ACTA DE INSPECCION

D. [REDACTED] y D^a. [REDACTED], Inspector Residente e Inspectora Residente Adjunto, respectivamente, del Consejo de Seguridad Nuclear (CSN), en la Central Nuclear de Almaraz, sita en el Termino Municipal de Almaraz (Cáceres).

Certifican: Que han realizado inspecciones a las actividades realizadas por el titular de la Central Nuclear de Almaraz durante los meses de enero, febrero y marzo del año dos mil ocho. Estas comenzaron el día 1 de enero y finalizaron el día 31 de marzo.

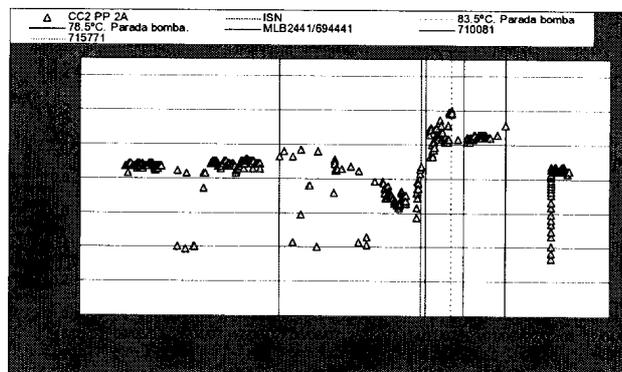
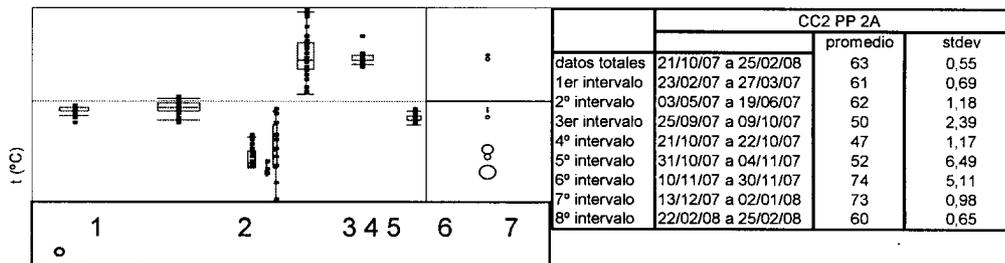
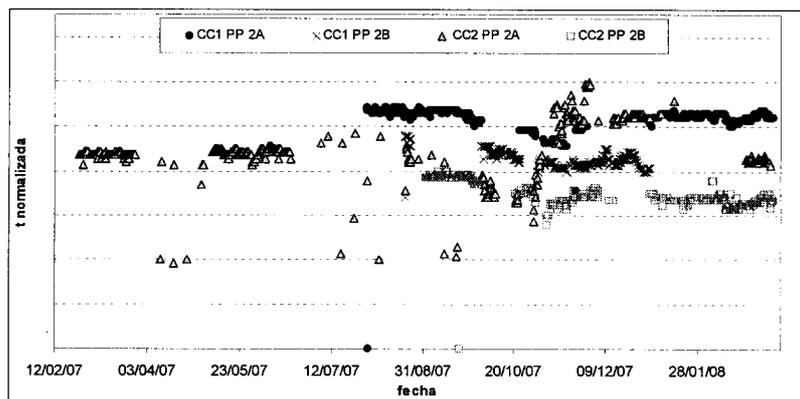
Que se compara el comportamiento de la temperatura L.O.A. de la bomba tras el mantenimiento inspeccionado con el comportamiento del mismo parámetro desde febrero 07 y especialmente tras la parada de la bomba el 04/11/07. Que el gráfico adjunto da la tendencia de la temperatura (normalizada) y la tabla adjunta el resumen de las actividades sobre este componente en el intervalo considerado.

Que el comportamiento de la temperatura L.O.A. desde el 02/07 al 03/08 se ha dividido en ocho intervalos de funcionamiento caracterizados por los valores medios y dispersión dados en la tabla adjunta. Que la dispersión de los datos es máxima en el intervalo de fechas entre el arranque de la bomba y parada por rotura de cojinete, siendo mínima en los dos primeros intervalos del 02/07 hasta el 06/08 y en el último intervalo tras el mantenimiento final sobre la bomba.

Que en el intervalo de fechas que precedió a la parada de la bomba por rotura de cojinete, 01/11/07 a 04/11/07, el incremento de temperatura en cuatro días fue de 20°C (61°C como temperatura final en el momento de la parada por observarse humo 'in situ'), sin estabilización de temperaturas.

Que en el intervalo de fechas, 10/11/07 a 30/11/07, tras cambio de cojinete hasta la segunda parada, el intervalo de temperaturas presenta un máximo de 79°C y un mínimo de 71°C, hasta la subida final a 83,5°C en 21 días, sin estabilización de temperaturas.

Que en el intervalo de fechas, 13/12/07 a 15/01/07, tras el segundo cambio de cojinete hasta tercera parada, el intervalo de temperaturas presenta un máximo a 73°C y un mínimo a 71°C (funcionamiento continuo, 19 días), hasta la subida final a 78,5°C.

Que se compara la tendencia de la temperatura cojinete L.O.A. de la bomba CC2-PP-2A, con las tendencias de las otras tres bombas de componentes. Que se comprueban los datos de la bomba CC1 PP 2A, por encima del valor considerado normal, y se comunica a operación.
